ContiTech

Monteringstips för kamremskit CT1037K2 och CT1037WP1 för diverse Peugeot 807 Citroën C8 2.2 HDI dieselmotorer

Bild 1

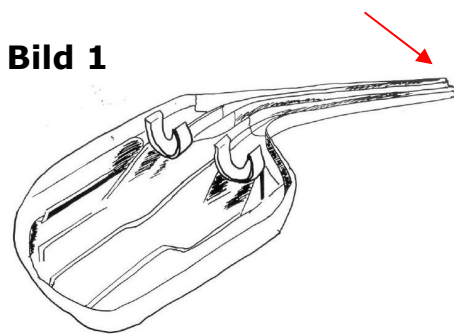
Citroën och Peugeot har utvecklat en vattenledningsrännan, med artikelnummer 8248.71 (**bild 1**), som förhindrar att regnvatten från vindrutan hamnar i kamremssystemet. Skjut vattenavledningsrännan under kylkretsens expansionskärl (se **bild 2**) och fäst den med hjälp av fästklämmorna (**bild 3**). Se till att vattenavledningsrännan lutar nedåt och bakåt.

Leder ut vattnet bakom motorn
